Tipo plano: Pieza		Material: AISI 304		Observaciones:			Peso (g): 4544	Tolerancias dimensionales y geométricas no	Simbologia de soldadura:	Unidad: mm	
A2	Escala: 1:4	Acabado:	F	Rebarbar y matar aristas vivas				mostradas: ISO 2768-mk	ISO 2553:2014	Tipo de proyece	e ción: 🖽 🕁
Your safety matters					Nombre	Fecha	Denominación: Perfil 40x40x2 escalera acero			Código:	
			Dibuja	ado JCS 03/06/2019		I modiadale di tiodiada			65-01-01		
			Aprob	oado	MFA	31/08/2019		010701-01-01			Hoja: 1 de 1

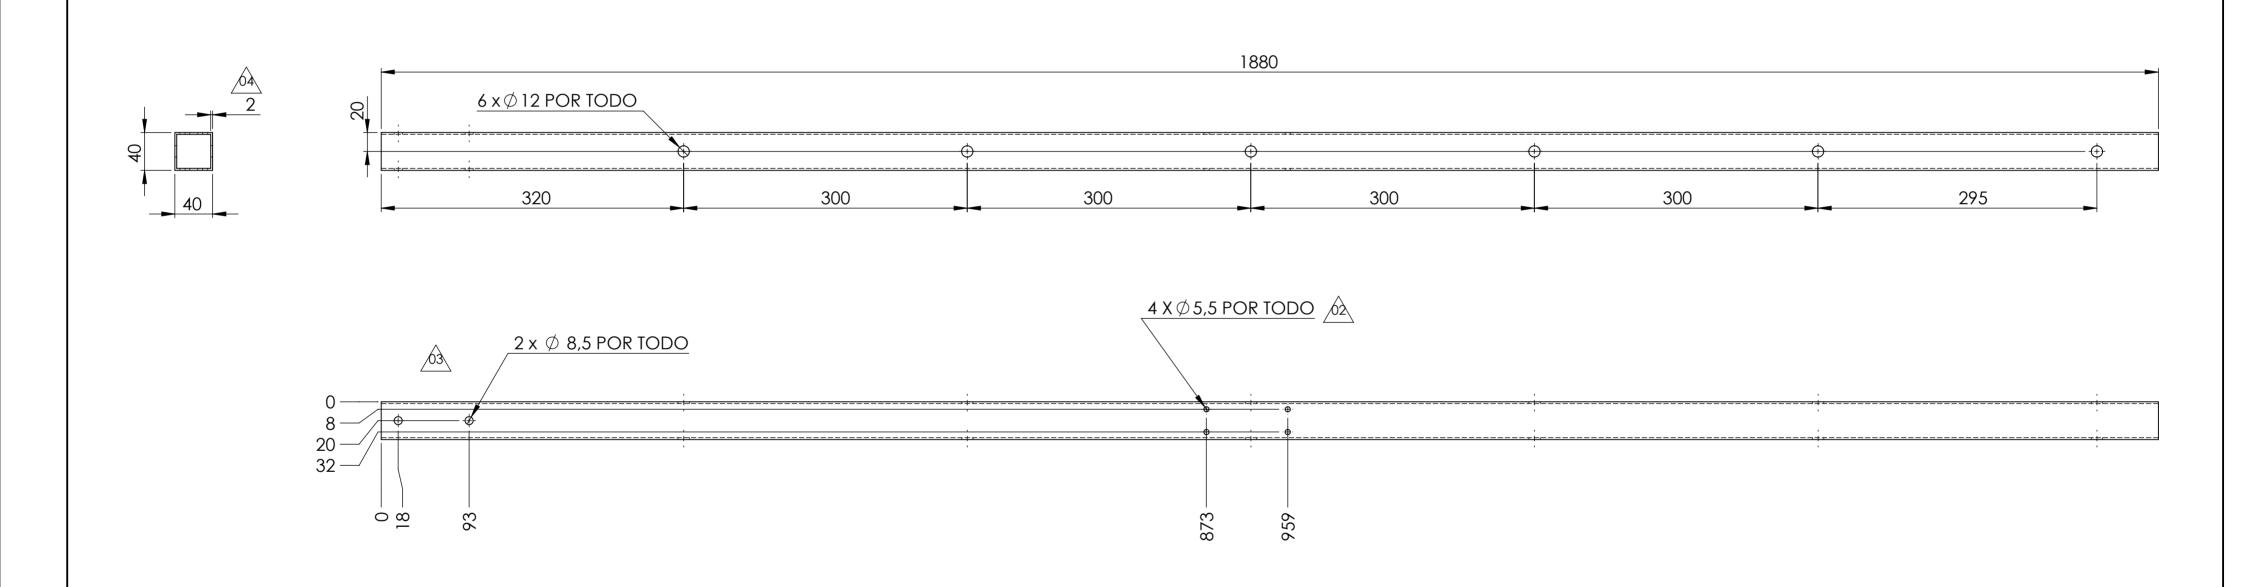
REV.	Nota	Fecha	Dibujado	Aprobado
03	Cambia espesor tubo de 1,5 mm a 2 mm.	02/11/2021	CGE	MFA
03	Se añaden 2 taladros de 8,5mm.	18/09/2020	CGE	MFA
02	SE MODIFICA POSICION, CANTIDAD Y TAMAÑO DE LOS TALADROS DEL CIERRE	18/02/2020	STO	MFA
